御中															Issue No. / 発行No: PC-0021905														
															Issue date / 発行日: 220329														
工程変更連絡書 Process Change Notice															ヒロセ電機株式会社 工場 品質管理課 XX Factory, Quality control section, Hirose Electric Co., Ltd.														
															承認 (Approval)					査 閲 (Review)					作 成 (Created by)

Issue No. / 発行No: PC-0021905																													
ヒロセ電機株式会社 行き To: Hirose Electric Co., Ltd.															貴社名: Your company name:														
変更計画可否回答書 Answer to the change plan notification (approval)															製品名 Product name:					ST60-10P(30)					ご判定日 Judgment day				
															変更内容 Content of change:					捺印変更レーザー刻印する Ink engraving changed to laser engraving									
変更計画可否 Approve or Not approve for the change:															承認 Approved					否認 Not approved					条件付 Conditionally approved				
必要提出資料、その他指示事項 Required materials for submission / other directions

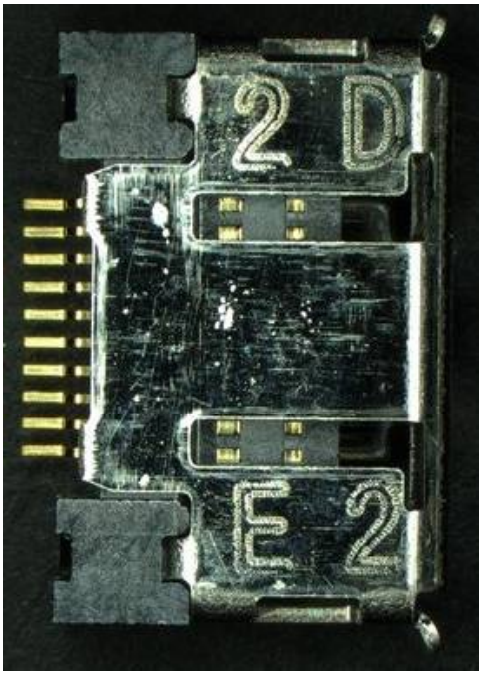
P/N	Before the change: Ink engraving	After the change: Laser engraving
ST60-10P(30) 241-0022-5-30	 A photograph of a metal component with two sets of markings. The top set consists of the characters '2' and 'D' in a dark, slightly irregular ink. The bottom set consists of the characters 'E' and '2' in a similar dark ink. The component has a complex shape with several rectangular cutouts and a series of small holes on the left side.	 A photograph of the same metal component as in the previous image, but with laser engraving. The markings '2 D' at the top and 'E 2' at the bottom are now much clearer, sharper, and more uniform in color (a light grey or white). The overall appearance of the component is more precise and professional.
